Mission régionale d'autorité environnementale

**Avis sur le projet d'exploitation  
du parc éolien des Vents communaux  
à Vesaigues-sous-Lafauche et Prez-sous-Lafauche (52)  
porté par la société SAS « Parc Éolien des Vents  
Communaux »**

N° réception portail : 001339/A P  
n°MRAe 2025APGE26

| Objet de la demande                            | Demande d'autorisation environnementale de construire et d'exploiter un parc éolien de 6 aérogénérateurs et 2 postes de livraison. |

**Figure 1: Localisation des éoliennes au sein de la zone d'implantation potentielle**

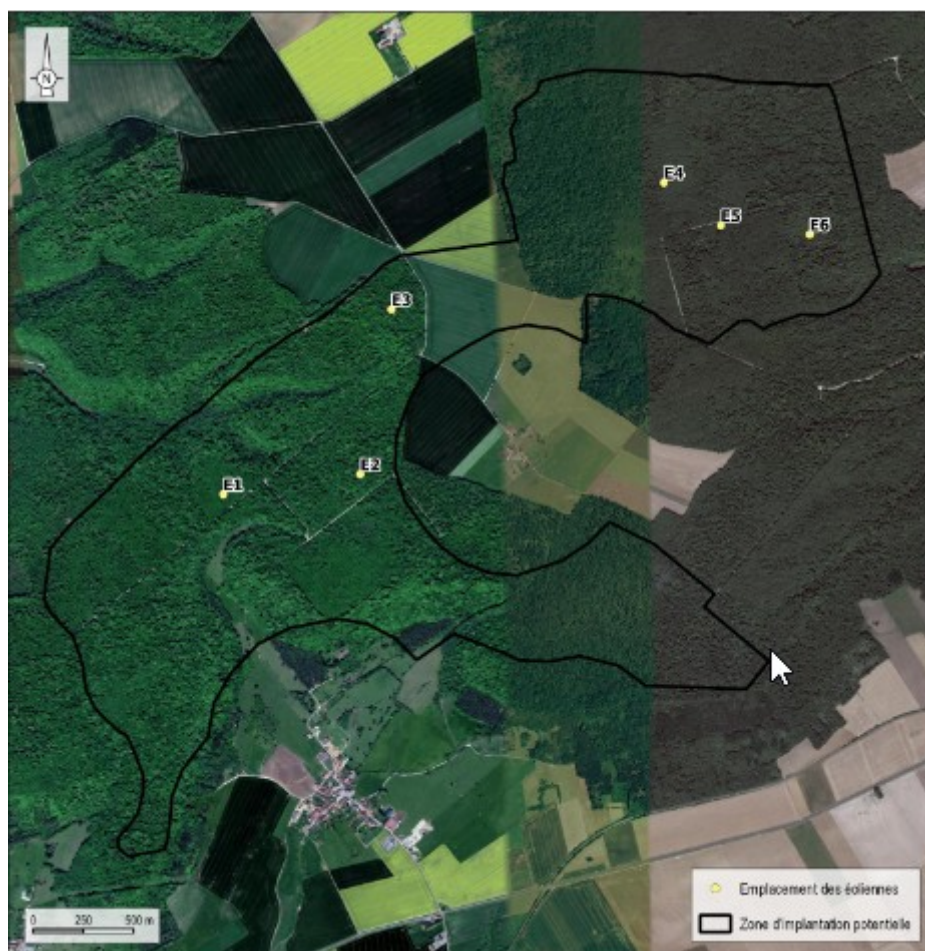
L'Ae relève que d'après les plans du projet la distance en bout de pale entre plusieurs éoliennes est inférieure à 300 m, soit le minimum imposé par la DREAL Grand Est pour permettre le passage des oiseaux (entre E4 et E5 ~ 250 m, entre E4 et E5 ~ 100 m et entre E 5 et E6 ~ 150 m).

**L'Ae recommande de positionner toutes les éoliennes de façon à maintenir un espacement minimal de 300 m en bout de pale entre les éoliennes ; à défaut, elle recommande à l'autorité préfectorale de ne pas autoriser le projet.**

**Figure 3: Couloirs de migrations principaux, secondaires et théoriques par rapport à la zone d'implantation potentielle (ZIP) du projet**

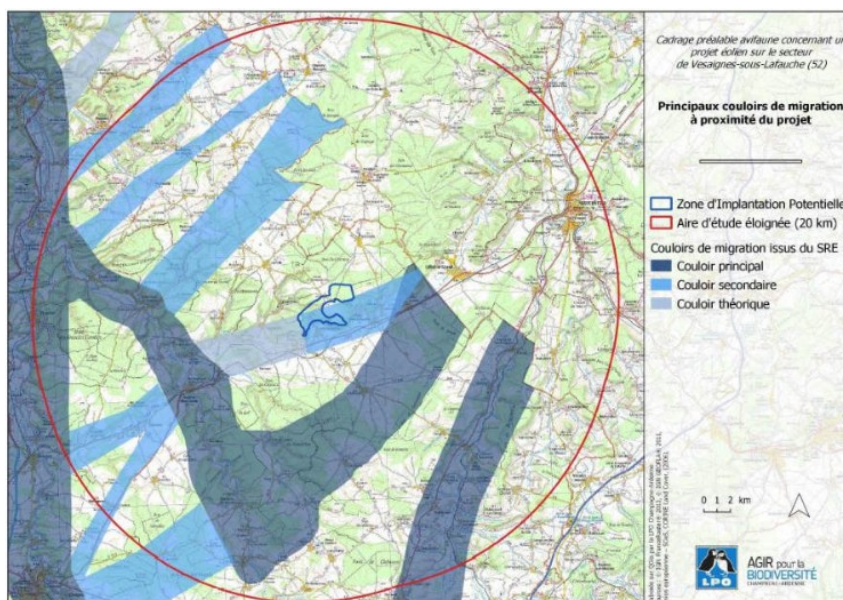
souligne que le SRE de Champagne-Ardenne indique aussi que la partie sud de la ZIP est située dans un couloir de migration secondaire. Ce couloir secondaire est en lien direct avec le couloir principal reliant la vallée de la Saône avec la vallée du Rognon. Par ailleurs, le dossier indique que d'après LPO<sup>10</sup>, la ZIP « se situe au cœur d'un « couloir migratoire » connu et mis en évidence dans le Schéma Régional Éolien. [...] Il semble donc que la ZIP se trouve au cœur d'une zone à enjeux très forts pour les espèces migratrices et de haut vol ». 3 espèces sont notamment concernées : la Pipistrelle de Nathusius, la Noctule de Leisler et la Noctule commune.

**L'Ae signale de plus que le projet se situe en zone forestière ce qui est contraire aux préconisations du Schéma Régional Éolien de Champagne-Ardenne de mai 2012.**

Enfin, l'Ae constate que selon la nouvelle cartographie des zones favorables au développement de l'éolien<sup>11</sup> (ZFDE), plus récente (2023) (s'appuyant sur les SRE pour les couloirs migratoires, et englobant d'autres enjeux, comme la saturation visuelle et le patrimoine paysager et architectural par exemple), **la zone d'implantation du projet se situe en dehors des zones favorables.**

Ainsi, l'Ae ne partage pas l'affirmation du pétitionnaire consistant à considérer que la zone d'implantation du projet est favorable à l'éolien d'après le Schéma régional éolien Champagne-Ardenne (SRE).

**Figure 9: Analyse depuis Leurville - état projeté**

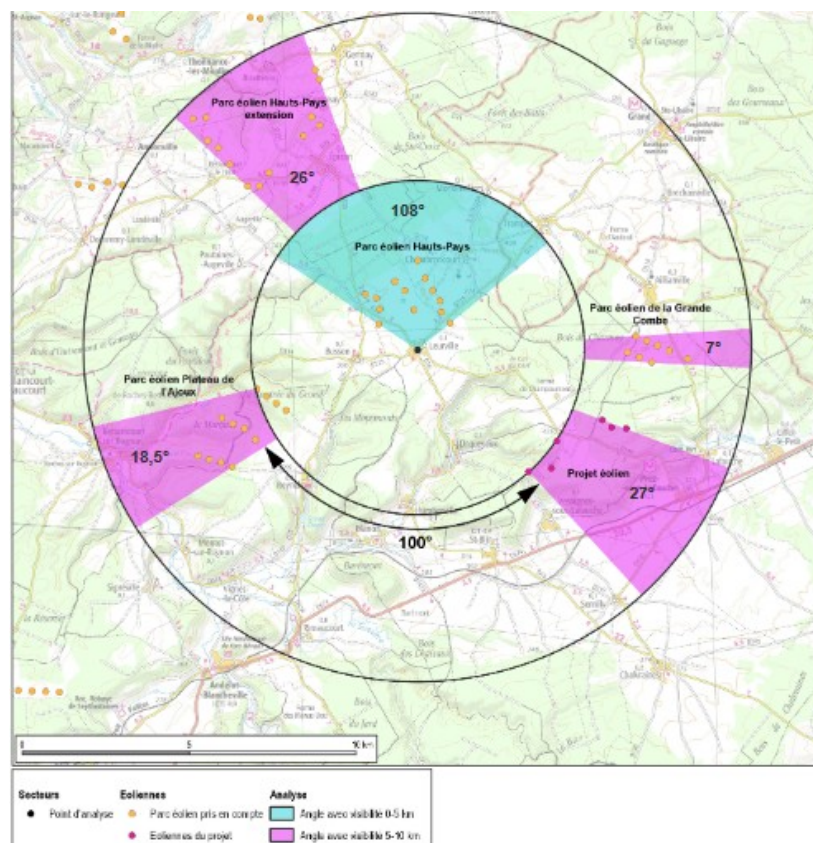
Concernant Leurville, le projet s'implante à côté de celui de la Grande Combe, dans l'espace de respiration existant qu'il réduit sensiblement, passant de 145° à 100°<sup>23</sup>. La somme des angles interceptés par l'éolien depuis les environs du bourg atteint 160°<sup>24</sup>. Le projet des Vents Communaux participe donc à la saturation du paysage depuis Leurville, en réduisant l'espace de respiration et en augmentant sensiblement la présence de l'éolien dans la direction d'une vue ouverte.

**L'Ae déplore l'aggravation de la situation de saturation visuelle pour les villages environnants par l'implantation du projet.**
